**Modulo per la presentazione delle osservazioni per i piani/programmi/progetti sottoposti a procedimenti di valutazione ambientale di competenza statale**

**ID: Codice procedura (ID\_VIP/ID\_MATTM): 12691**

***“Progetto di un impianto eolico denominato "Pitigliano" ubicato nei comuni di Pitigliano (GR) e Sorano (GR) costituito da 20 (venti) aerogeneratori di potenza nominale 7,0 MW per un totale di 140,0 MW con relative opere connesse ed infrastrutture indispensabili”***

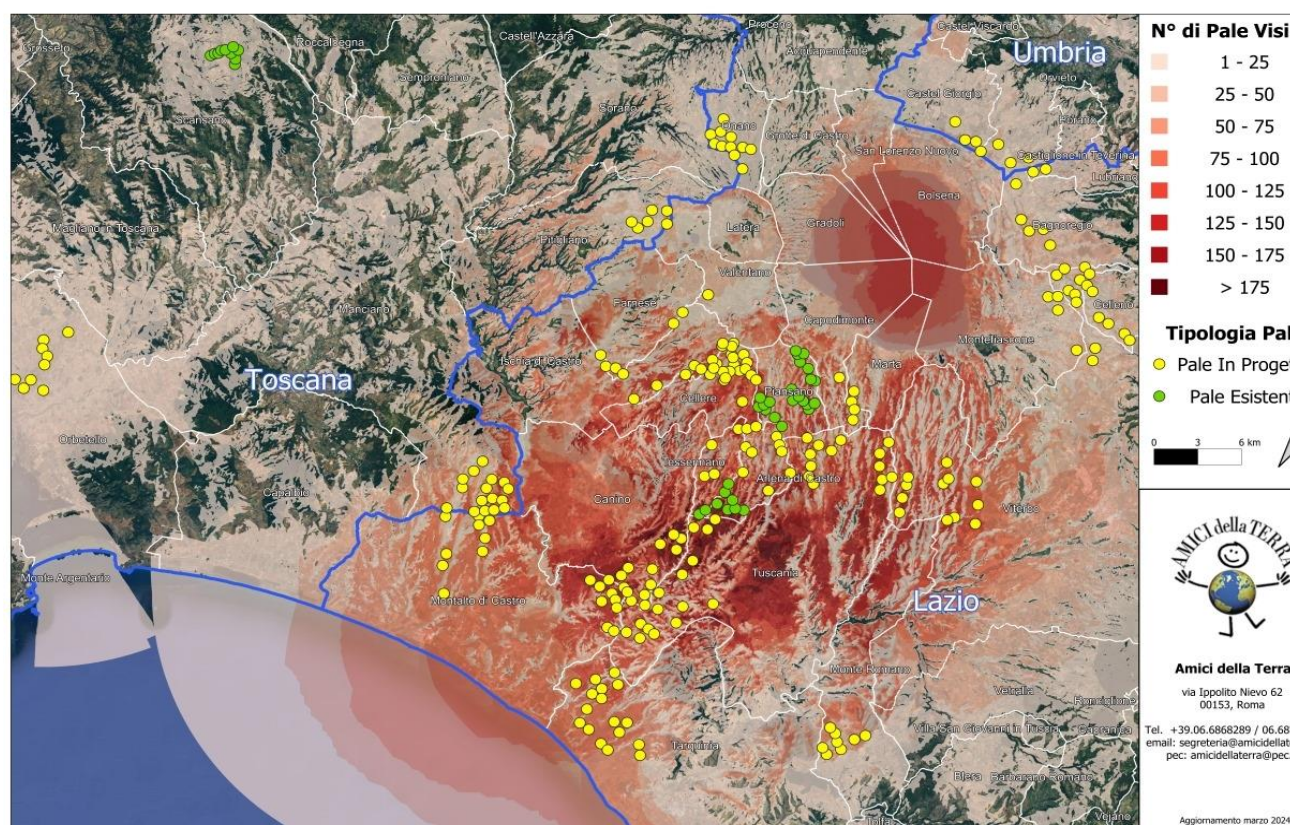
Alla luce di quanto descritto, possiamo concludere che la previsione *"Se a scala europea o nazionale la produzione di energia da fonti rinnovabili è spesso considerata*

*come unilateralmente positiva, è infatti a scala locale che lo sviluppo delle energie rinnovabili può produrre esternalità negative che intaccano i valori culturali e naturali del paesaggio, con potenziali ricadute sul turismo, sulla produzione agricola e sull'identità e riconoscibilità dei luoghi” ( da D.G.R Lazio n. 390/2022) è quanto mai appropriata anche per il territorio della “Città del Tufo” e della Tuscia settentrionale identificabili storicamente e culturalmente nella Maremma interna.*
